PRÉFET DE SEINE-ET-MARNE

Objet : Mise à jour des conditions d'exploitation de la société SAM MONTEREAU - Rapport proposant des prescriptions complémentaires
Rapport au CODERST

Site concerné :
SAM MONTEREAU
36 rue de la Grande Haie
Zone industrielle
77130 MONTEREAU-FAULT-YONNE

RAPPORT DE L'INSPECTION DES INSTALLATIONS CLASSEES

Annexe 2 :
Plan de localisation des stations de surveillance environnementale

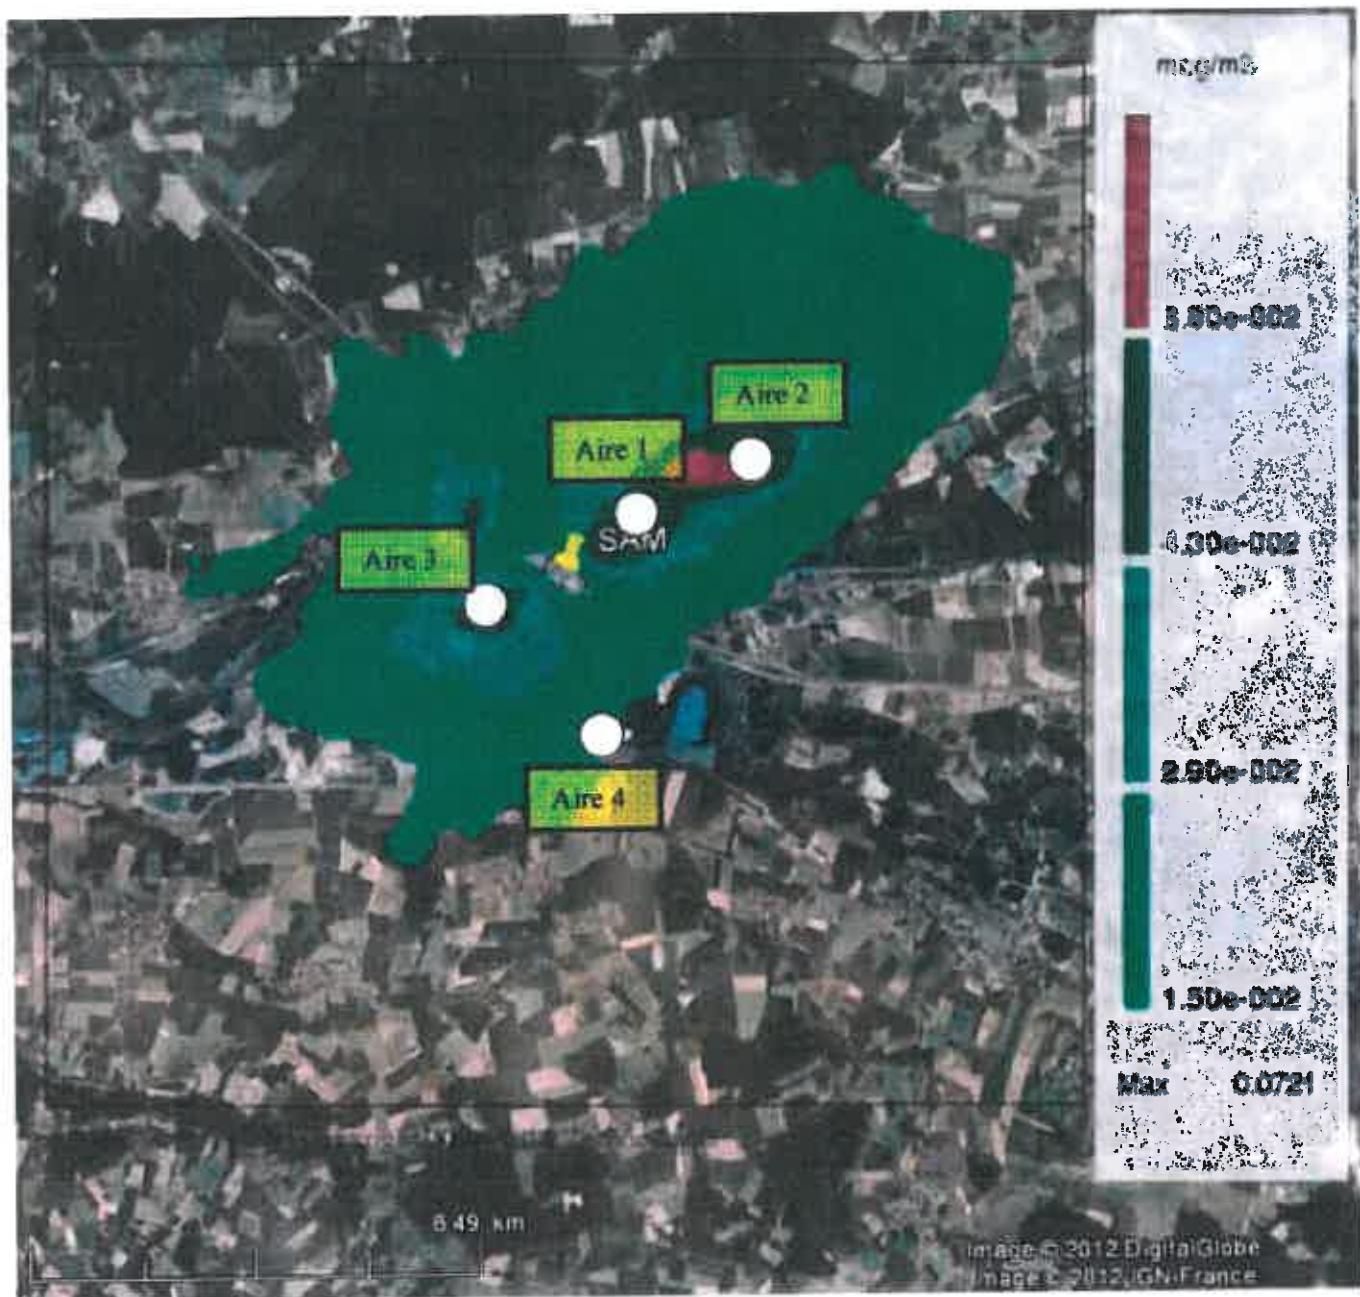
La nouvelle proposition de surveillance environnementale de l'exploitant est de :

Avis et proposition de l'inspection :

De ce fait, l'inspection des installations classées n'est pas favorable à cette modification.
